Réponse à l'avis de la MRAe

Création d'un parc photovoltaïque au sol à Saint-Hilaire-la-Palud (79)

14/02/2022

Figure 3. Localisation de la zone d'étude du projet

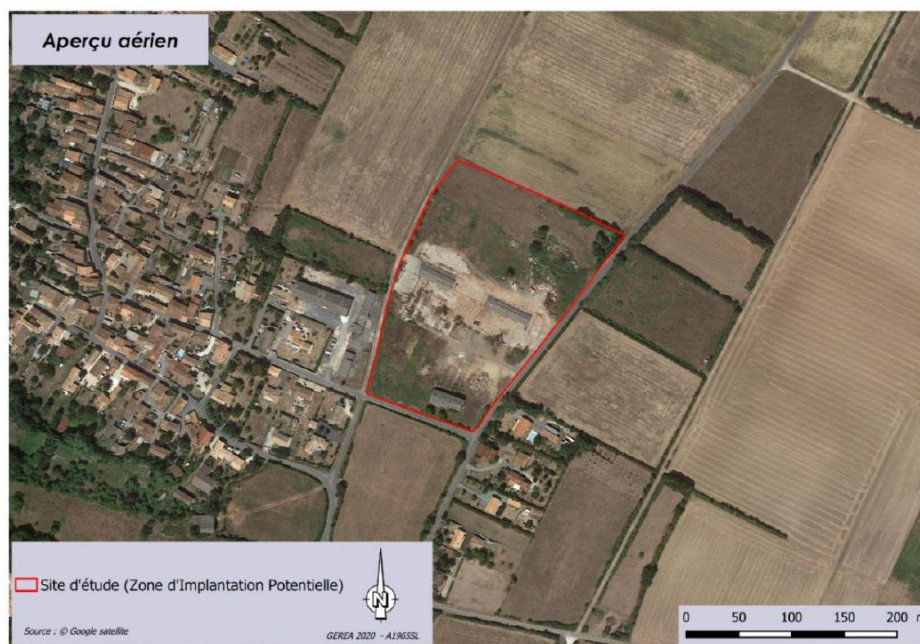
L'absence d'indications claires sur la méthode retenue de supports des panneaux solaires au sol (C.f partie I *Le projet dans son contexte* plus haut) et de réalisation d'une étude géotechnique permettant de caractériser le sous-sol au droit du projet ne permet pas à ce stade de statuer quant à la prise en compte suffisante ou non des principaux risques naturels connus (retrait-gonflement des argiles, et sismique) et de leur intensification possible avec le dérèglement climatique.

Technique Solaire s'engage à réaliser une étude géotechnique préalable à la phase chantier du projet afin de caractériser la composition du sol et ainsi pouvoir définir de manière précise le type de fondation des structures des panneaux. Néanmoins, au vu de la nature du site et de la présence des anciens socles bétons enterrés (cf. figure 3 ci-dessus), le porteur de projet estime que des panneaux posés sur des longrines en béton sont plus adaptés sur les parties bétonnées et des panneaux fixés au sol par le biais de pieux battus sur le reste du site. Pour la partie pieux battus, l'étude géotechnique permettra uniquement de déterminer la longueur des pieux enfoncée dans le sol, ce qui ne changera pas l'impact.

Figure 5. Sens de l'entretien mécanique des panneaux prévu sur le site à Saint-Hilaire-la-Palud

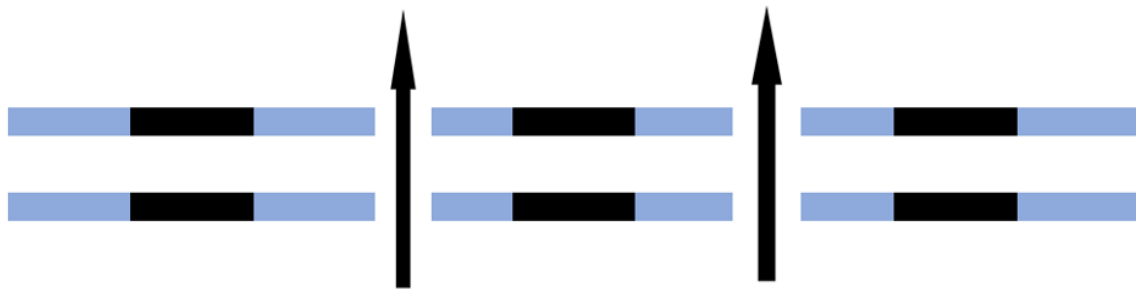
L'exploitant du parc photovoltaïque s'engage à n'utiliser aucun produit phytosanitaire pour l'entretien de la végétation du site qui sera coupée par fauchage mécanique une fois par an en fin d'année, sur une hauteur d'environ 10-15 cm et à vitesse réduite, conduite de façon centrifuge afin de laisser le temps à la faune de trouver refuge vers les zones naturelles voisines, avec broyage et valorisation sur place des déchets de fauche afin d'enrichir naturellement le sol. A défaut, il est évoqué la mise en place d'un pâturage ovin (page 124 et mesures MR-03 et MA-03, pages 199 et 219). **La MRAe recommande à cet égard de démontrer la compatibilité d'un entretien mécanique avec les caractéristiques retenues pour la centrale (hauteur des panneaux à 1 m au plus bas et espacement des rangées de panneaux tous les 1 m).**

Pour le projet de parc photovoltaïque de Saint-Hilaire-la-Palud, il est prévu de réaliser l'entretien entre les rangées des panneaux dans le sens Sud-Nord, tel que montré par le diagramme ci-dessous, afin de faciliter la fuite de la faune vers les milieux naturels ou semi-naturels qui sont présents au nord du site.

Figure 7. Voirie au niveau du site du projet

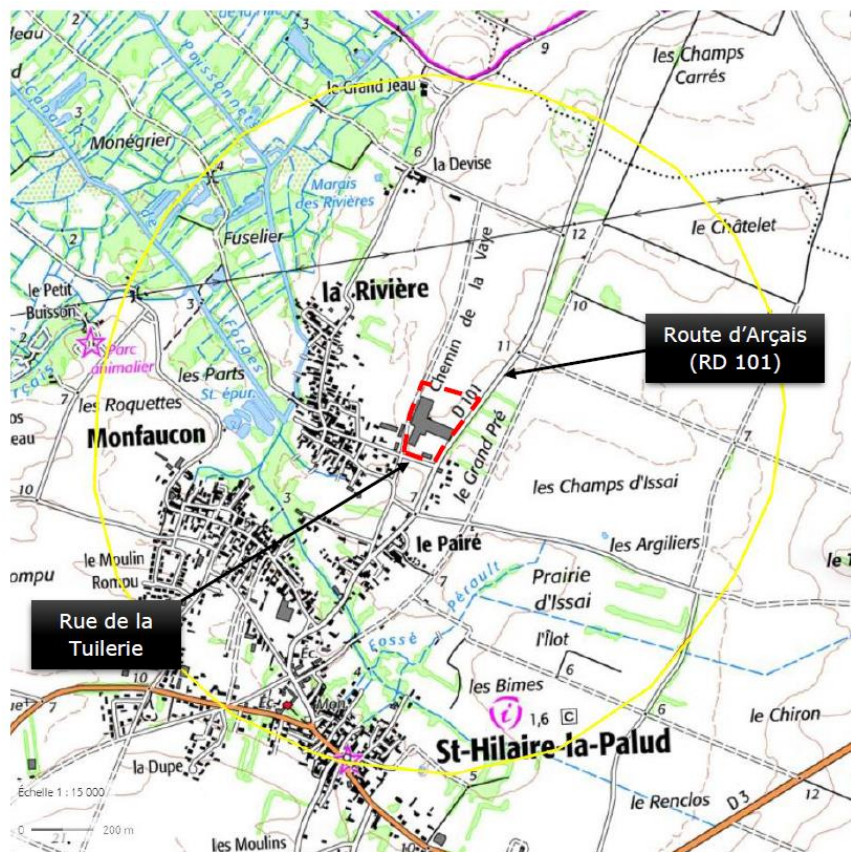
Dans le cadre de la description des équipements de lutte contre l'incendie du parc photovoltaïque (pages 35 et 123), le dossier évoque les recommandations du Service Départemental d'Incendie et de Secours (SDIS) des Deux-Sèvres parmi lesquelles figure la création de voies de circulation internes quadrillant le site (dites rocade et pénétrantes) de 5 m de largeur et revêtues, afin de permettre le passage de véhicules lourds d'intervention, d'une voie périphérique externe au site permettant un accès continu, ainsi que des voies en retournement pour les voies périphériques en impasse supérieures à 60 m. La MRAe note que ces voies nécessaires à la lutte contre le risque incendie ne sont pas citées à nouveau dans l'étude d'impact ni reprise sur aucune carte descriptive des composantes du projet. Il en va de même concernant l'installation préconisée d'une ou plusieurs réserves incendies d'au moins 30 m³ chacune et d'un dispositif de coupure générale électrique.

La MRAe demande que les dispositifs de lutte contre le risque incendie soient décrites dans l'étude d'impact, reprises dans le résumé non technique et qu'elles figurent dans les plans du projet, afin d'en garantir la mise en œuvre. L'application de mesures correctives (MR-06 page 203) telles que l'implantation d'extincteurs, le respect de consignes de sécurité strictes pour le personnel de chantier et l'interdiction de feux sur le site viendra renforcer la prévention de ce risque.

Le projet ne prévoit pas de piste externe car le site est entouré de voies publiques qui permettent d'accéder facilement au site du projet, tel qu'indiqué par l'étude d'impact en page 33 :

« Positionné en sortie de bourg, le site d'étude est très facilement accessible. Longé à l'est par la RD101 (route d'Arçais) et au sud par la rue de la Tuilerie (route communale), le site est également délimité à l'ouest par une route communale (rue du Grand Pré) aboutissant en chemin rural, le chemin de la Vaye ».

Figure 11. Structures fixées par le biais de pieux battus

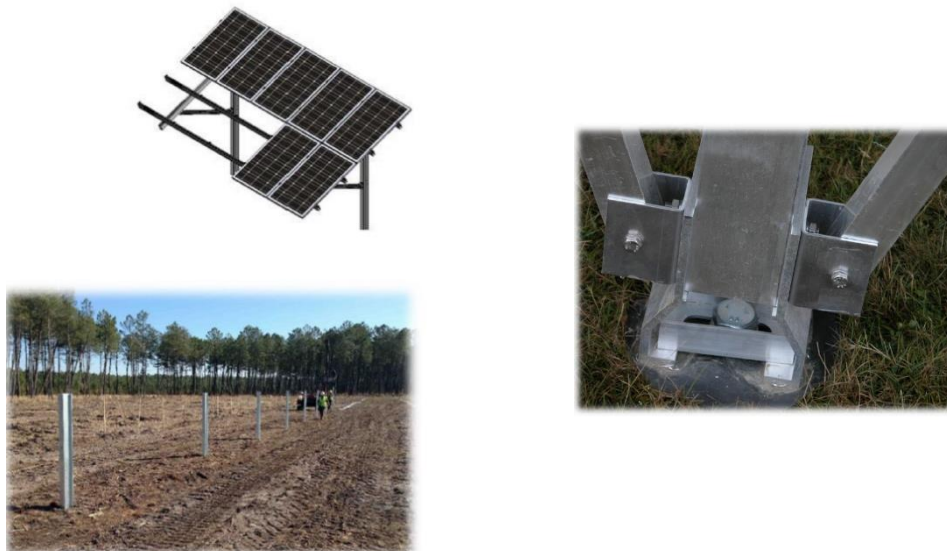
La MRAe rappelle toutefois qu'en égard à l'activité industrielle passée du site (ancienne fabrique de tuiles soumise au régime des ICPE, aujourd'hui démantelée, mais dont le sol et sous-sol contiennent encore des déblais et anciens socles en béton), des potentialités de pollutions, des risques d'inondation de cave, de retrait-gonflement des argiles et sismique, **il convient de présenter clairement quel est le mode d'implantation des supports des panneaux solaires retenus** (longrines en béton ou ancrage au sol avec des pieux). En cas de recours à la technique d'ancrage des supports des panneaux au sol, des compléments d'analyses de la compatibilité du site avec cette solution sont attendus.

Comme précisé à la partie 2.1 de la présente note de réponse et en prenant compte de la nature du site, le porteur de projet estime que deux types de structures sont adaptées pour poser des panneaux sur site : des longrines en béton sur les parties bétonnées et de pieux battus sur le reste du site. Cette configuration sera confirmée par l'étude géotechnique qui sera réalisée avant la phase chantier du projet.

Quant aux pieux battus (en aluminium ou en acier galvanisé), ils sont enfoncés dans le sol par un engin similaire en taille à une sondeuse de sols. La technologie par pieux et structures métalliques procure une transparence hydraulique quasi-totale (99 %) et permet d'éviter tout terrassement majeur. Sa compatibilité avec le site sera déterminée par l'étude géotechnique.
